2025 年 8 月 吉日

AY ハイパードレン販売再開に向けた仕様変更について

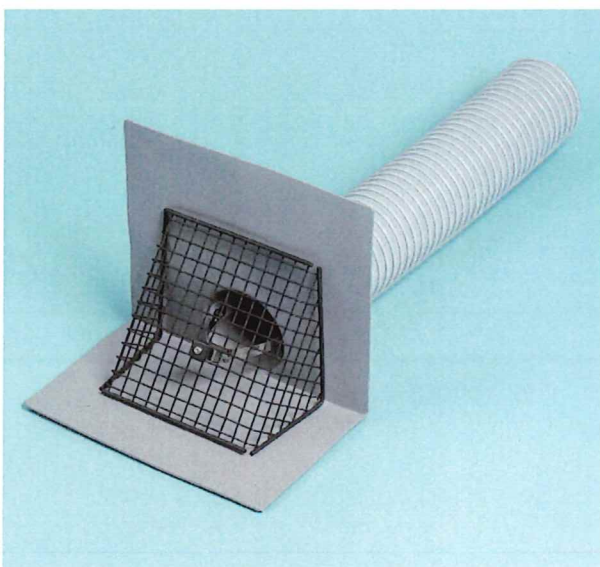
■ ステンレス製ストレーナーの表面処理

ステンレス色から黒色（黒色酸化処理）へと、外観色を落ち着いた黒色に変更しました。(上写真)

■ステンレス製ストレーナーの外観色の変更

従来のステンレス材の「表面処理なし」から「黒色酸化処理」を行い、外観色をマット調の黒色に変更しました。耐候性にも優れています。（下写真）

接合部拡大（縦型）

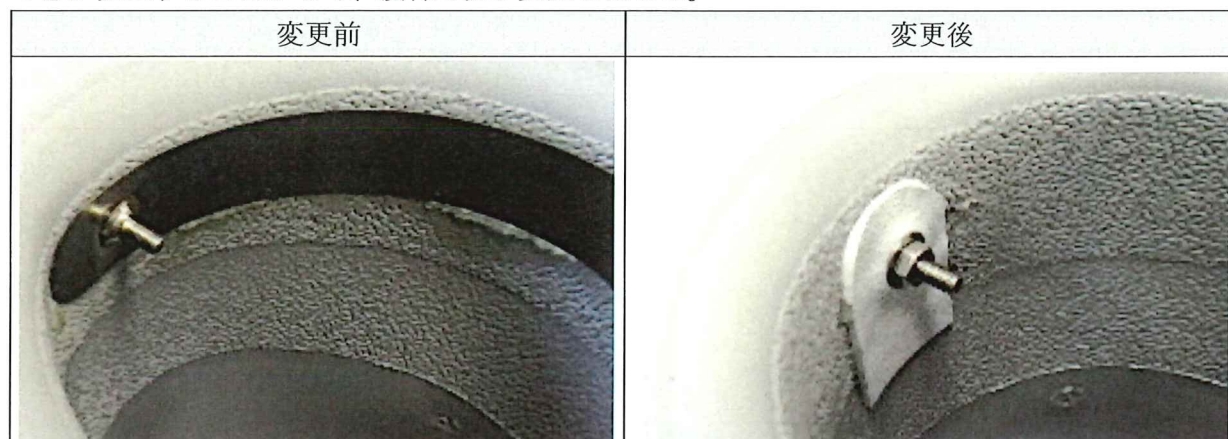
■ ピンの固定方法変更

板バネの固定方法を接着固定から、リベットルーフを用いた融着固定に変更し、接合性が安定しました。(右写真)

■ピン固定方法の変更

従来の板バネを AY ドレンに接着剤で接着する方法から、塩ビシート（リベットルーフ）で製作したパッチを AY ドレンに融着する方法へ変更しました。これにより接着剤の硬化不良などによるばらつきが発生することがなく、接合方法が安定しました。
